Znak sprawy: ZP.271.14.2016

WYJAŚNIENIE TREŚCI SPECYFIKACJI ISTOTNYCH WARUNKÓW ZAMÓWIENIA (1)

dotyczy: postępowania o udzielenie zamówienia publicznego prowadzonego w trybie przetargu nieograniczonego pn. **Budowa Sali gimnastyczne przy Szkole Podstawowej w Witowie.**

III. PRZEKRÓJ WARSTW PODŁOGI SPORTOWEJ

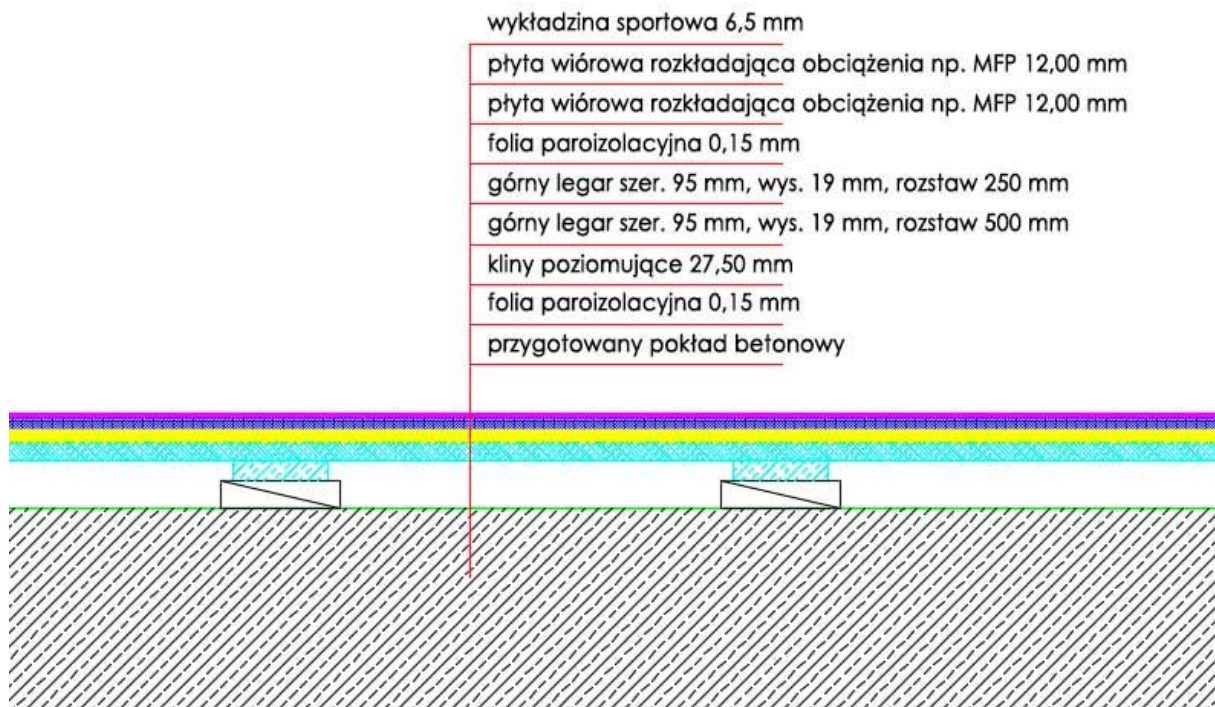
1. Ze względu na fakt, iż podłogi sportowe montowane w halach i salach sportowych powinny być wykonane zgodnie z obowiązującą w tym zakresie normą PN EN 14904:2006 – prosimy o potwierdzenie, że wykonawca winien przedłożyć deklarację właściwości użytkowych potwierdzających zgodność zamontowanej w hali podłogi sportowej, **dotycząca całego systemu podłogi sportowej**, z wyżej przywołaną normą.
2. Prosimy o wskazanie przez Zamawiającego podłogi równoważnej do projektowanej.
3. Czy Zamawiający wyraża zgodę na zastosowanie certyfikowanej, systemowej podłogi ARIM SPORT z nawierzchnią PVC grubość 6,5 mm zgodnej w 13 parametrach z normą 14904:2009 , jako równoważnej do projektowanej?

Proponowana podłoga posiadają badania wszystkich **13-tu parametrów** wymaganych przez normę PN-EN 14904 : 2009 i oznaczenie **CE**, z podziałem tych parametrów na istotne dla:

- Nawierzchnia sportowa warstwowa, PCV, grubość 6,5 mm
- Płyta wiórowa górna, odporna na wilgoć, grubość 12 mm
- Płyta wiórowa dolna, odporna na wilgoć, grubość 12 mm
- Folia izolacyjna grubość 0,15 mm
- Legar górny z drewna iglastego klasy II/III, 19 mm x 95 mm, w rozstawie co 250 mm
- Legar dolny z drewna iglastego klasy II/III, 19 mm x 95 mm w rozstawie co 500 mm
- Podkładki dystansowe lub kliny poziomujące
- Folia izolacyjna grubość 0,15 mm
- **ŁĄCZNA WYSOKOŚĆ PODŁOGI ok. 96 mm**

- AD 1 Wykonany system podłogi powinien być, we wszystkich dotyczących posadzek powierzchniowo-elastycznych parametrach, zgodny z normą PN EN 14904. Wykonawca powinien przedłożyć deklarację zgodności na etapie odbioru robot.
- AD 2 Zmawiający wyraża zgodę na zastosowanie podłogi, która spełnia wymagania wyżej wspomnianej normy i założeń projektowych.
- AD 3 Należy wykonać posadzkę spełniającą wymagania normy w systemie opisanym w projekcie.
